P5253 JS F 67580 Mertzwiller

N° ITOE0151

1. Objet de la modification

Nouvel allumeur : Date d'application en production

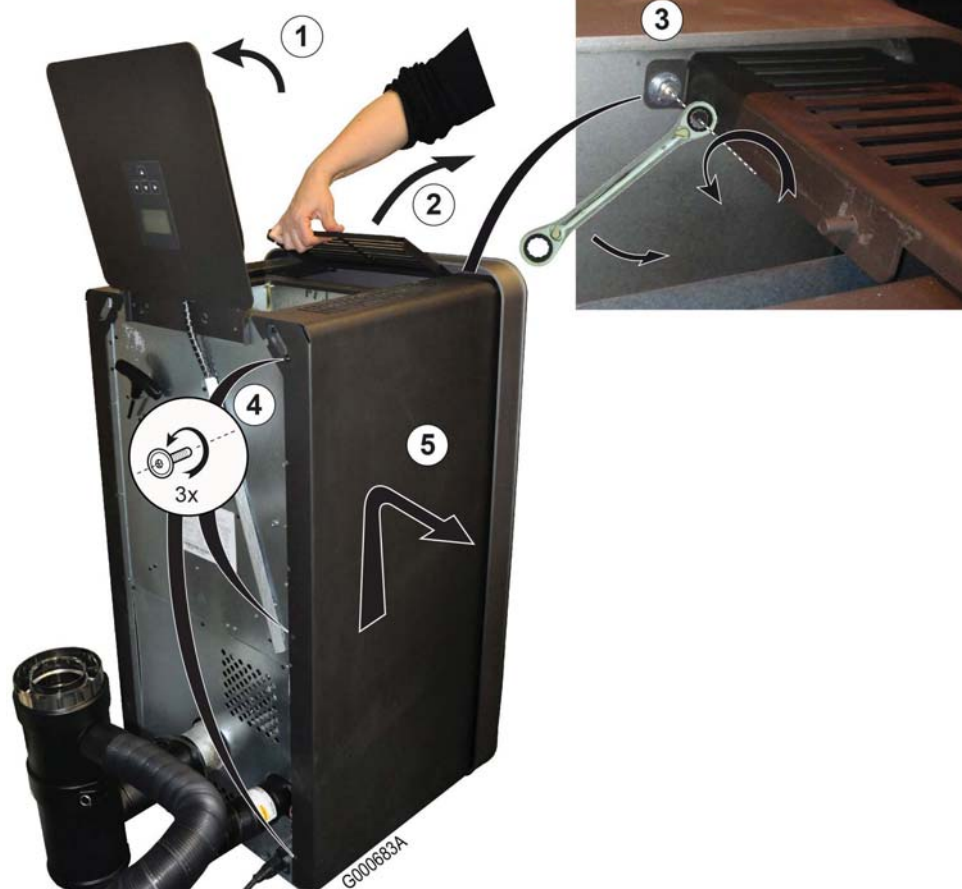
Les allumeurs équipés d'un câble de raccordement gris peuvent présenter une durée de vie limitée et doivent être remplacés dans les cas suivants :

- Allumeur défectueux
- Remplacement préventif lors de l'entretien annuel sur les appareils dont le n° de série est compris entre **272013...** et **522013...** (Voir plaquette signalétique : ci-après).

Ancienne version :

câble de raccordement **gris**. Laiton

Nouvelle version :

câble de raccordement **bleu**. Laiton

Type d'appareil (N° de colis)	Référence appareil	Nouvel allumeur (câble de raccordement bleu) 300028858*
OPPA 8 BBC (LB 19)	100020004	Application en production, depuis Janvier 2014
OPPA 8 GBI (LB 24)	100020159	
OPPA 8 PBI (LB 34)	7600046

► Remplacement de l'allumeur :

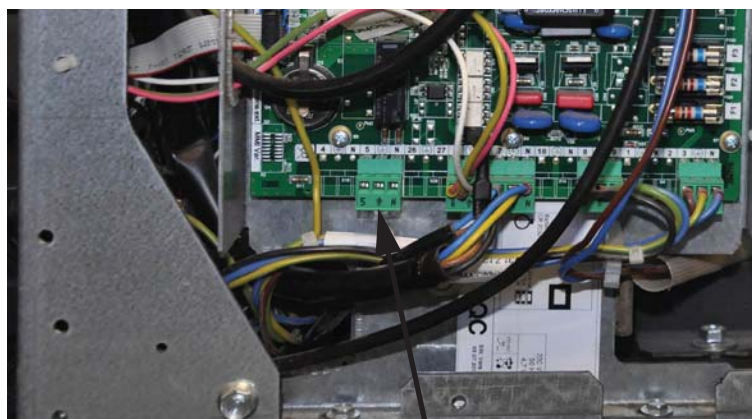
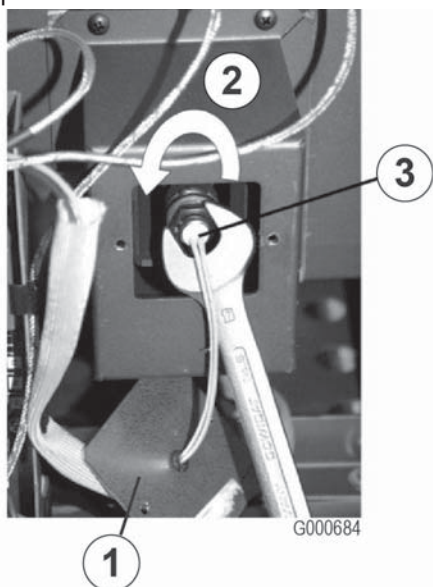
④ Connecteur pour allumeur

1. Démontez la plaque devant l'allumeur
2. Dévissez l'écrou de maintien de l'allumeur
3. Remplacez l'allumeur.

i L'utilisation de mastic silicone lors du montage de l'allumeur ou de la plaque ① n'est pas indispensable. Néanmoins, en cas d'utilisation, utiliser du mastic silicone résistant aux hautes températures.

4. Raccorder l'allumeur sur la carte de commande à l'emplacement marqué 5 $\frac{1}{2}$ N.
